改善箇所説明図

改善前	改善後

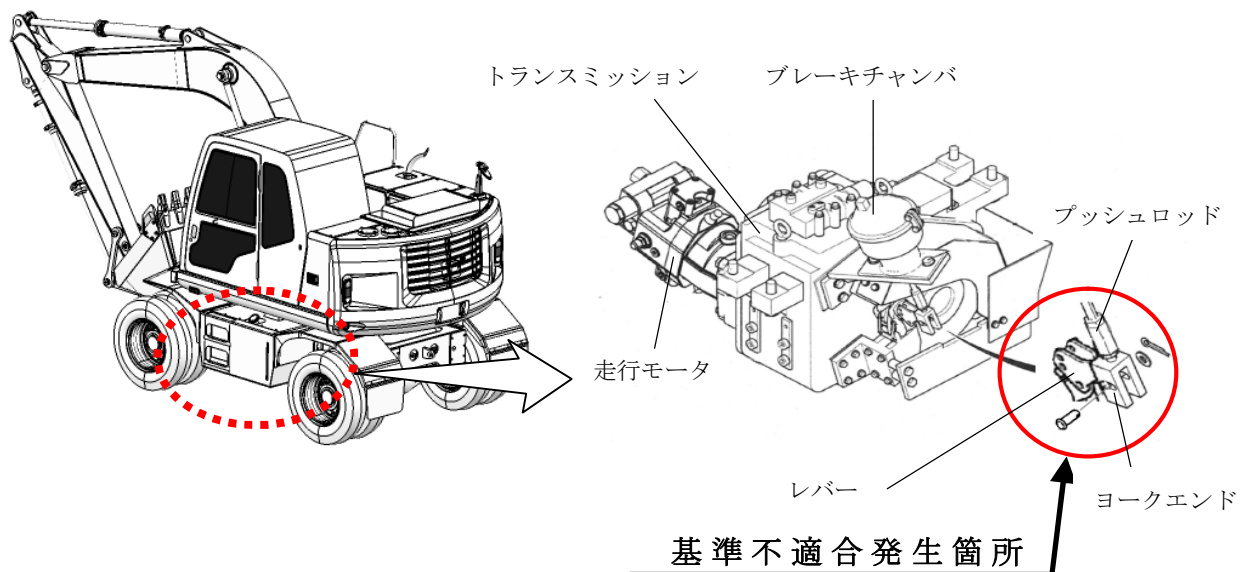
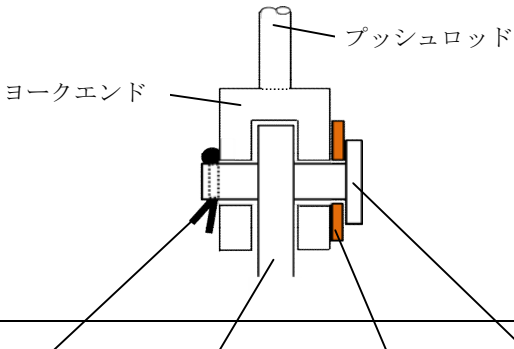
ショベルローダの駐車ブレーキにおいて、製造指示が不適切なため、駐車ブレーキを作動させるレバーとプッシュロッド結合部のワッシャの組付け位置が誤ったものがある。そのため、走行時の振動等によりピンがずれ、そのままの状態で使用を続けると、ピンの脱落を防止するスプリットピンが損傷し、最悪の場合、ピンが脱落してレバーとプッシュロッドの結合が外れ、駐車ブレーキが効かなくなるおそれがある。

全車両点検し、ワッシャが正規位置に組付けられていない場合は、ワッシャとスプリットピンを新品に交換したうえで正規の位置に組付ける。

識別：ワッシャがスプリットピン側に取付けられていることにより識別する。
